Modificaciones y aclaraciones
Licitación Abreviada 2018LA-000003-01
“Reemplazo e instalación de la acometida y el transformador de
alimentación eléctrica en el Muelle de Puntarenas”

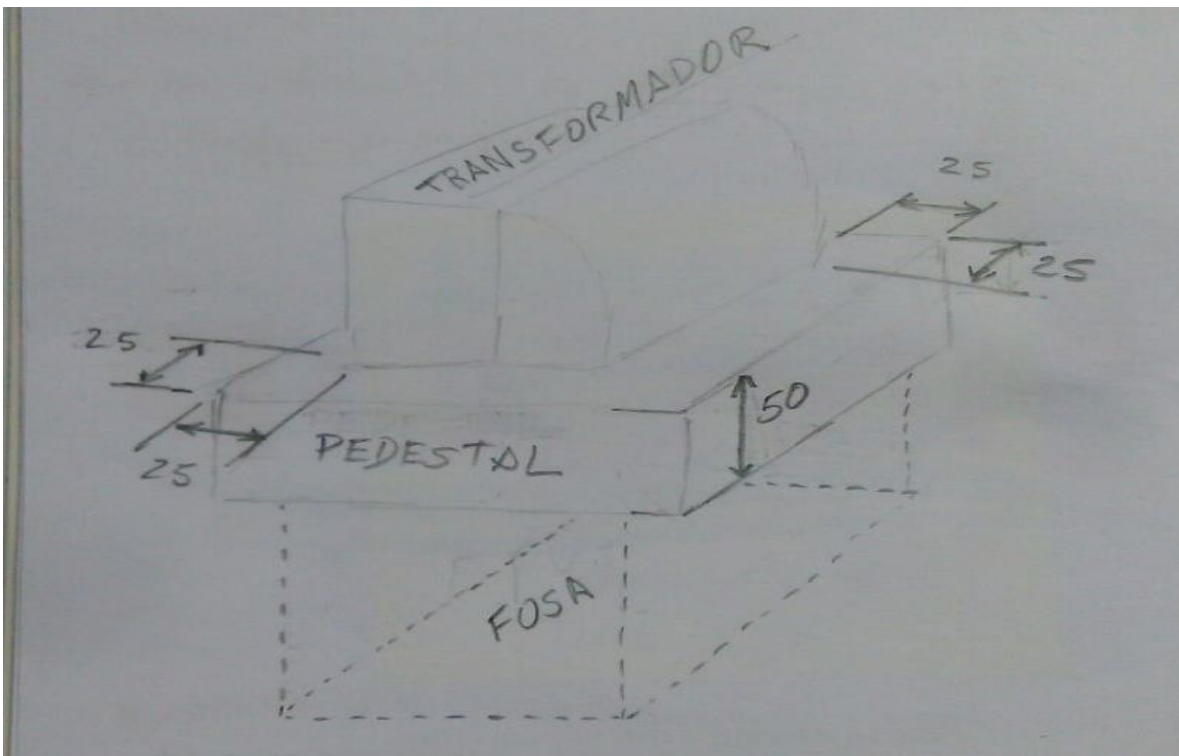
13. ¿Hay detalle de pedestal de 50 cm de alto sobre fosa nueva, para colocación de transformador nuevo?

Ver imagen adjunta.
